串間市監査委員告示第4号

監査の結果について

1. 監査の対象事務 令和6年度随時監査（工事監査）
2. 監査実施日 令和7年3月24日（月）
3. 監査対象箇所 下記のとおり

- 1 令和 6 年度白坂地区配水管布設替工事（1 工区）
- 2 令和 6 年度白坂地区配水管布設替工事（2 工区）
- 3 令和 6 年度白坂地区配水管布設替工事（3 工区）
- 4 令和 6 年度白坂地区配水管布設替工事（4 工区）

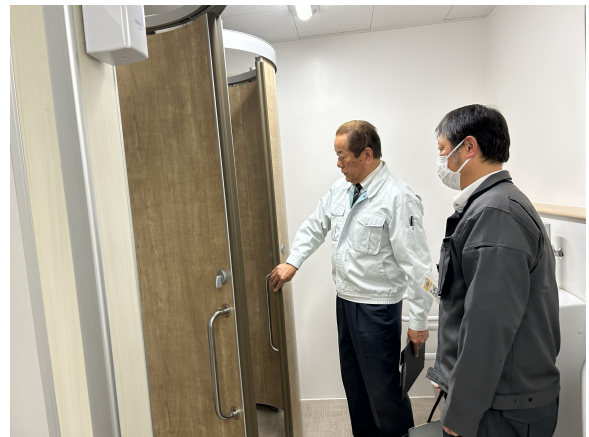
本工事は、漏水頻度が高い老朽管の更新と耐震化を図ることにより、平常時の漏水や災害時の被害を軽減し、安全な水道水を安定的に供給することができるものである。3 工区において 355,000 円の増額変更契約が行われている。これは、当初設計では既設コンクリート舗装版を 10 cm で計上していたが、実施の結果 20 cm の厚みがあったため、舗装版切断、舗装版破碎・処分が必要となったものである。設計変更には合理的な理由があるものとして理解できる場所であるが、一般論として、当初設計を検討する段階においては現地の状況を十分調査・分析され、その結果を設計に的確に反映されることを望むものである。今後も、計画的な老朽管更新事業を継続し安心安全な水道水の安定供給に努められたい。
